DESARROLLO GANADERA DEL CERRO, S.A

PROYECTO: SEA HILLS ETAPA 2.

**RESPUESTA A PRIMERA AMPLIACIÓN DE INFORMACIÓN SOLICITADA
MEDIANTE EL OFICIO DEIA-DEEIA-AC-0146-1907-2023**

Panamá, 19 de julio de 2023
DEIA-DEEIA-AC-0146-1907-2023

PLANTA DE UBICACION DE PASOS
ESCALA = 1 : 7,500

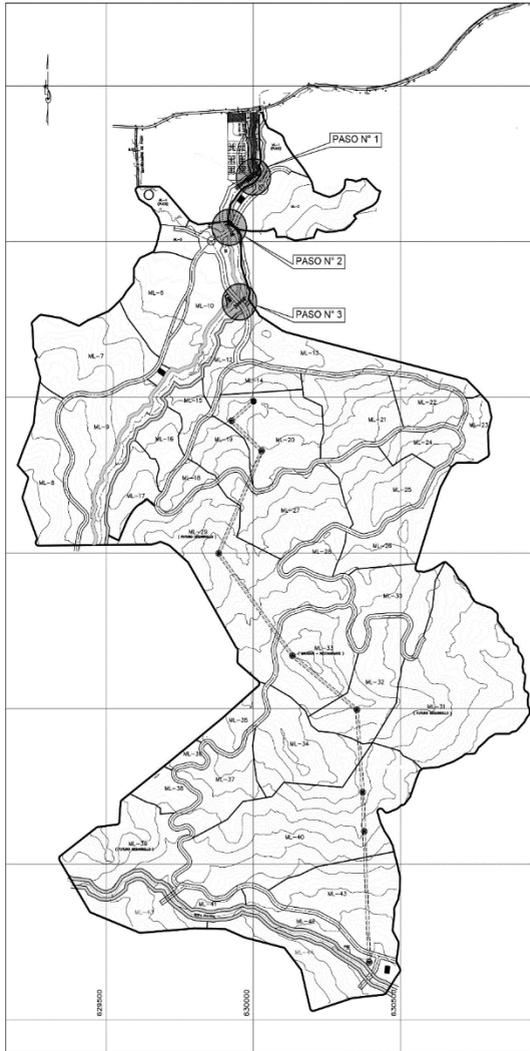
2. La Dirección de Seguridad Hídrica, mediante **MEMORANDO DSH-478-2023** y **MEMORANDO DSH-433-2023**, emite las siguientes observaciones: *“El EsIA no describió si habrá pasos sobre los cauces naturales de las quebradas Corozal y Corral, esto debe ser señalado toda vez que si dichas obras no son declaradas en el EsIA las mismas posteriormente no serán autorizadas como obras en cauces naturales por la Dirección Regional de competencia. El estudio Hidrológico e Hidráulico para las fuentes quebradas Corozal y quebrada Corral, tampoco indica obras en cauce natural a construir.”*

- a. Indicar si se proyecta algún tipo de estructura hidráulica u obra en cauce natural para cada fuente esto de acuerdo a lo establecido en la en la Resolución AG-0431-2021 del 16 de agosto de 2021.*

PASOS SOBRE QUEBRADA COROZAL				
PASO N° 3	DESCRIPCION, CARACTERISTICAS DE LA OBRA	COORDENADAS UTM		SUPERFICIE A INTERVENIR
		ESTE	NORTE	
①	CAJON PLUVIAL EN CONCRETO TIPO 1008 (MOP)	629939.157	951794.962	A = 331.178 m2
②		629943.378	951789.942	
③		629969.702	951812.075	
④		629965.481	951817.095

Se aporta a continuación el plano con la ubicación y coordenadas de los tres (3) pasos o cruces sobre este cuerpo de agua.

Figura 2 – Ubicación y coordenadas de cabezales de Paso N°1

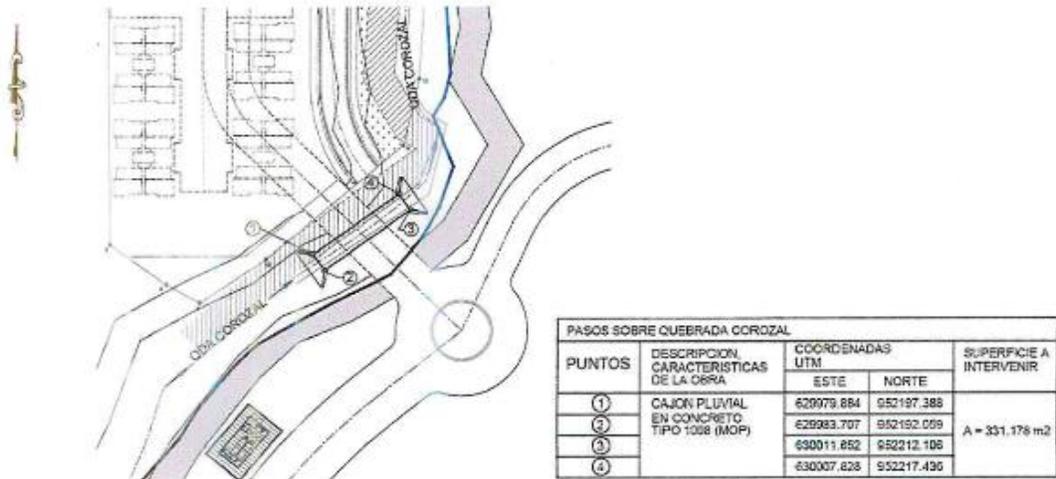
- i. Presentar estudio Hidrológico e Hidráulico, original o copia notariada, debidamente firmado por el personal idóneo, donde destaque obras en cauce a construir.*

Las coordenadas de los 3 pasos de cruces de la quebrada Corozal se muestran a continuación:

PLANTA DE PROSPECCION ARQUEOLOGICA

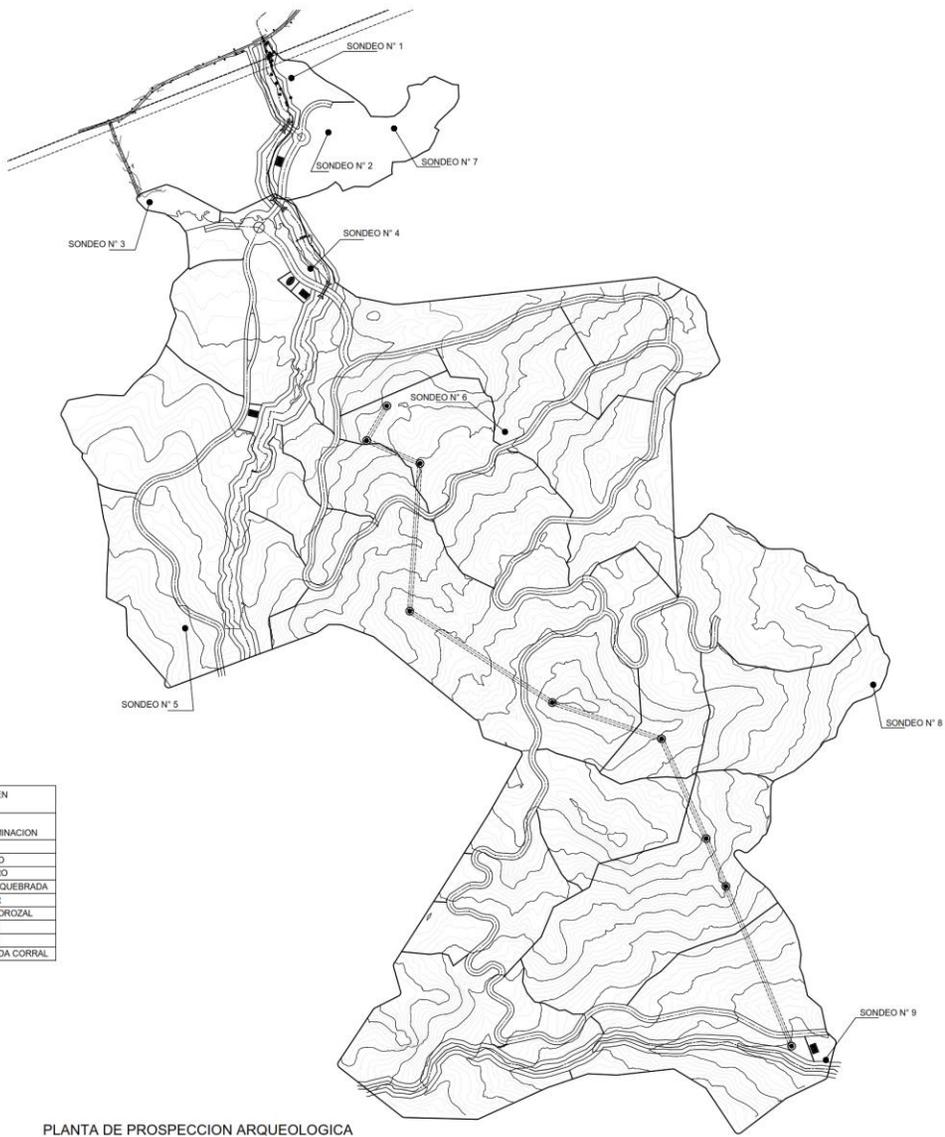
a. Anexar el plano a escala y georreferenciado del proyecto con los puntos coordenadas UTM tomados en la prospección superficial y sub-superficial (recorrido y sondeos) del terreno versus los impactos proyectados.

RESPUESTA: Ver plano de la trayectoria de los sondeos realizados para la prospección arqueológica en la siguiente página.

COORDENADAS CALLE DE ACCESO
 ESCALA = 1 : 750

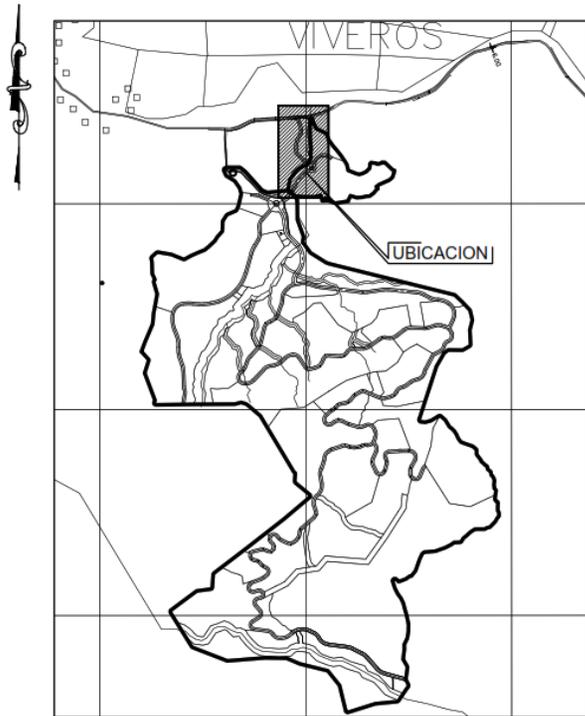
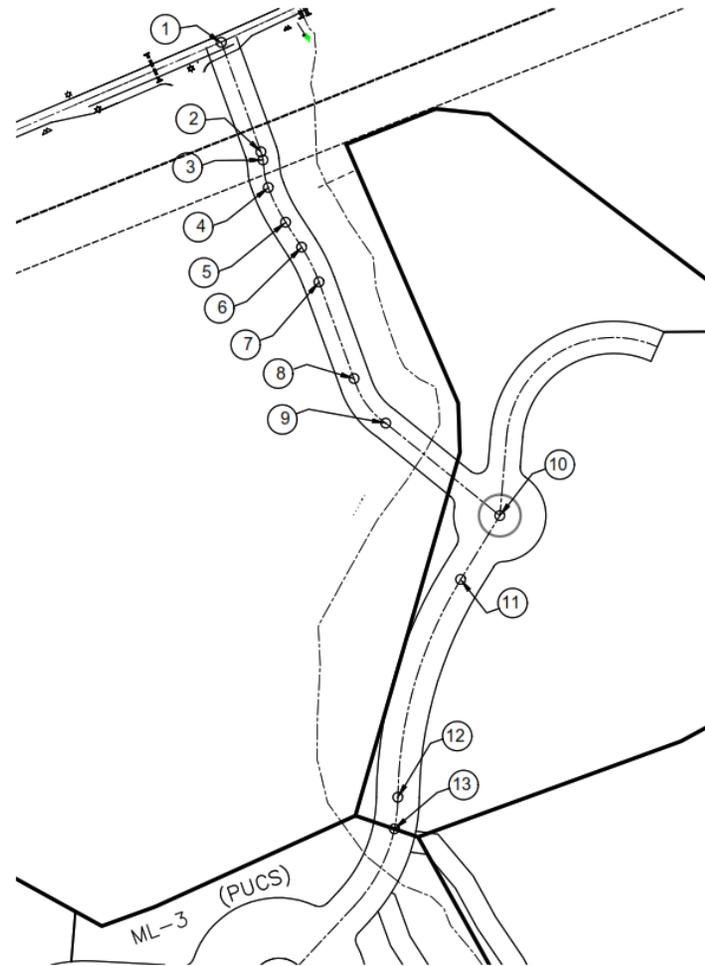
- a. Presentar la vía de conexión que tendrá el proyecto con la vía "carretera a Punta Chame".
- b. Presentar coordenadas del área a ser utilizada como conexión con la vía de acceso.
- c. Presentar mapa y/o plano donde se visualice la ubicación de la conexión de la vía de acceso versus el EsIA en evaluación.
- d. Presentar viabilidad por parte de la Dirección de Áreas Protegidas y Biodiversidad, en caso que la conexión con la vía de acceso se ubique sobre el Área de Uso Múltiple de Bahía de Chame.
- e. Identificar los impactos, con su correspondiente valorización y las medidas de mitigación, para las actividades y obras que se realicen para la conexión y la ubicación sobre el área protegida.

- c. A continuación se presenta el plano en donde se aprecia la ubicación de la vía de acceso y en el anexo se aporta el plano de la vialidad completa y la interconexión con esta.

COORDENADAS - ZONA DE MANEJO DE BOSQUE
ESCALA = 1:2,000

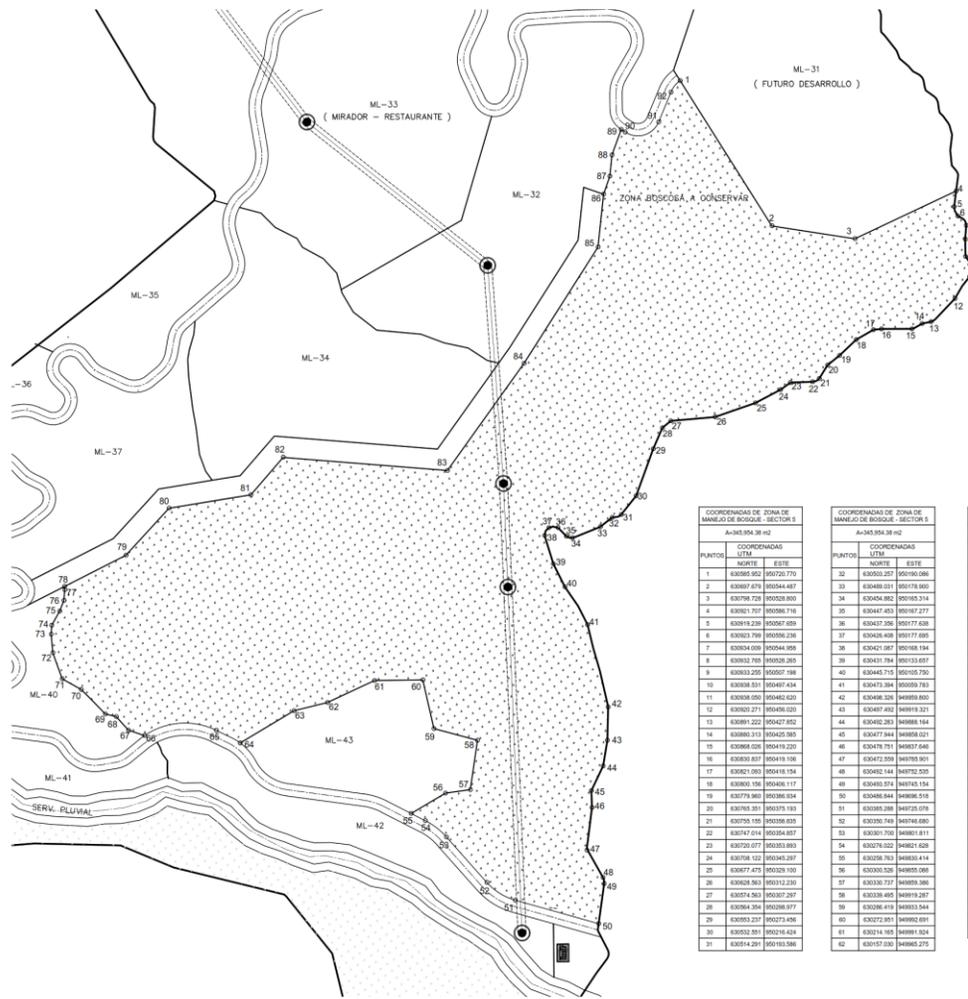
- a. Incluir coordenadas del polígono a conservar donde se distinga las 52 ha de áreas boscosa y las 8 ha de áreas verdes. Incluir planos y/o mapas.
- b. Identificar las medidas a aplicar durante las fases de construcción y operación para evitar la afectación (tala o desbroce) sobre estas áreas a conservar.

- a. Se aclara que la empresa promotora y su equipo de diseño han solicitado el cambio de uso de suelo en las áreas boscosas logrando la asignación del código TN-1 (Turismo Natural de Baja Intensidad) y TN-3 (Turismo Natural de Alta Intensidad) puesto que estas zonas conforme a su evaluación previa, podrán ser objeto de aprovechamiento para actividades como tirolesas, torres de observación, senderos, miradores, entre otras facilidades que permite esta norma. En las siguientes páginas se aportan los planos que contienen las coordenadas de estos polígonos.

Ver planos de las áreas de manejo de bosques en las páginas siguientes:
